平成28年12月吉日
株式会社HAA神戸

検査評価基準（修復歴）変更のお知らせ

検査評価基準(修復歴)変更のお知らせ

1・ピラーの基準線について

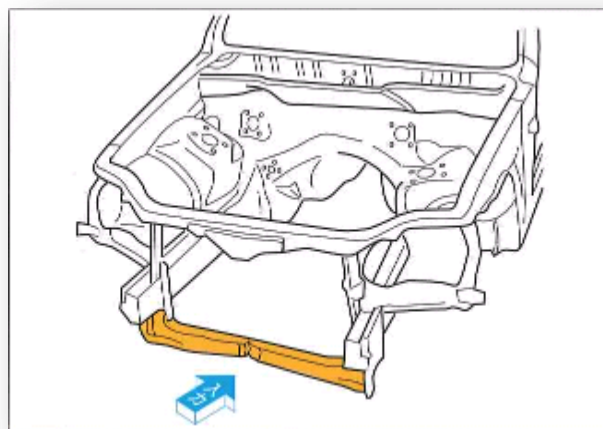
現行	変更後
交換	ステップの立ち上がり※1より上方の交換はピラー交換扱い	ステップの立ち上がりより 上方の12cmの高さ※2 より ピラー交換扱い 下方はステップ交換扱い(ピラー下部と記入)
B P	ステップの立ち上がり※1より上方のBPIはピラーBP扱い	ステップの立ち上がりより 上方の12cmの高さ※2 より ピラーBP扱い 下方はステップBP扱い(ピラー下部と記入)
歪み	ステップの立ち上がり※1より上方の外板を介して500円玉の範囲を超える凹みは歪み扱い	ステップの立ち上がりより 上方の12cmの高さ※2 より上の外板を介しての500円玉の範囲を超える凹みは歪み扱い 下方はステップA、U扱い(ピラー下部と記入)

※1 現行基準線

※2 変更後 基準線

3・トランクフロア・Rフロア

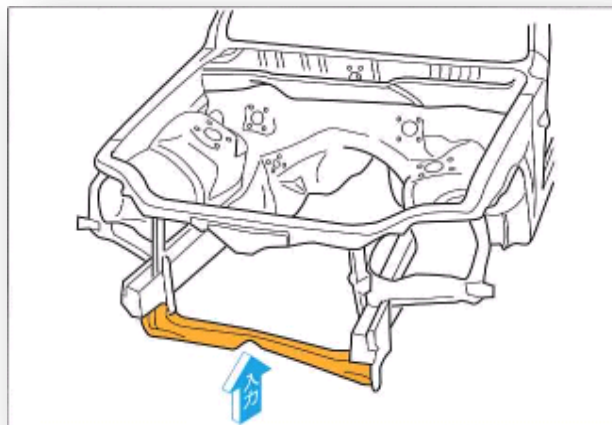
現行	変更後	
交換・クランプ跡	修復歴 R点	変更無し	
歪み B P 跡	フロア後方にエンドパネルが接合されている場合	奥行500円玉程度の範囲を超える歪み・BP跡 修復歴 R点	変更無し
	フロアがエンドパネルの下方に伸びて露出している場合※1	500円玉程度の範囲を超える歪み・BP跡 修復歴 R点	拳程度の範囲を超える歪み・BP跡 修復歴 R点

※1 フロアがエンドパネル下方に露出している車輛例

写真は70系 ノア VOXY
